Q&A (2025/6/3 時点)

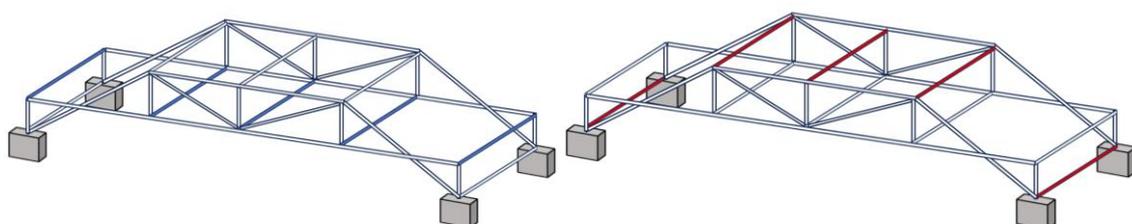
質問 1：項目 2.1.13 には、「床板直下の横桁と橋横桁を含め、横桁を最低 8 本設置すること」との記載があるが、「横桁」は以下の図の赤い部材も該当するのか？

→**回答**：横桁は青色の部材を指しており、赤色の部材は該当しません。
